Oppdragsgjevar: Ålesund kommune
Oppdragsnamn: KRA - Overføringsanlegg
Oppdragsnummer: 637269-04
Utarbeida av: Irene Dyrnes Rokstad
Oppdragsleiar: Anna Hellstrøm
Dato: 18.03.2024
Tilgjenge: Opent

Oppsummering av merknadar til varsel om oppstart

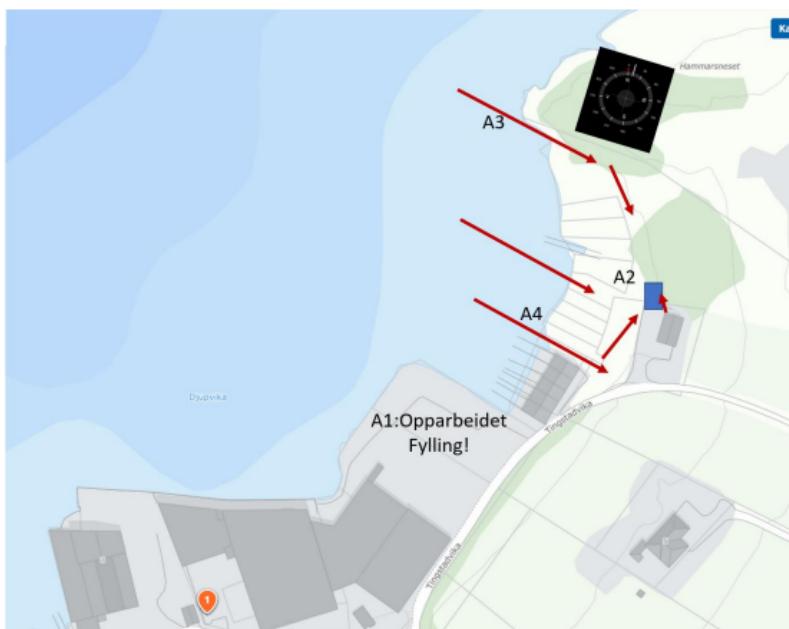
Merknadsstillar har følgande tilbakemeldingar på vegne av firma Jakob & Johan Dybvik AS, med tilhøyrande skisse nederst:

- Leidningstrasé og kummer må leggast utanom opparbeid fylling (A1)
- Viktig at hele anlegget får en estetisk utforming som passer inn i området og gir minst mogleg sjenanse for framtidig bustadbygging.
- Ønsker at eksisterande reinseanlegg nyttes som pumpestasjon slik at det kun blir et bygg. Evt. nytt bygg ønskes plassert nord for dagens reinseanlegg (A2) for å

minimere forringelse av området og visuell forureining for framtidige bustader.

Austleg retning mot planlagt bustadområde må unngås.

- Foreslår at leiningstrasé går der vannleidning og strømkabel i dag kommer inn (A3). Alternativt i trasé mellom eksisterende naust og ubebygde naust (A4).
- Vil at kloakken skal gå med sjøleidning rundt Hammersneset.
- Ønsker å minimere arealbruk øst for dagens reinseanlegg med mål om å gjøre minst mogleg inngrep mot framtidig bustader. Grunneigar er villig til å gje bruksrett til et større område i byggeperioden/anleggsperioden, forutsett at det blir rydda opp etter ferdigstilling.

Ny sjøleidning vil bli lagt utanom opparbeidd fylling. Det er ikke mulig å nytte eksisterende bygningsmasse for reinseanlegg til ny pumpestasjon. Plassering av ny pumpestasjon er gjort i samarbeid med grunneigar med omsyn til kulturminne og framtidig utvikling av området. Sjøleidning er ikke prosjektert, men det er lagt opp til tre ulike alternativ for trasé. Det er forsøkt å minimere arealinngrep, men er lagt inn mulighet for å etablere vegetasjonsskerm kring pumpestasjonen for å skjerme mot nyt busetnad.

Prinsippskisse for sjøleidning rundt Hammarsneset er vist i kart under. Eksakt plassering av leidningar prosjekterast i byggefase.
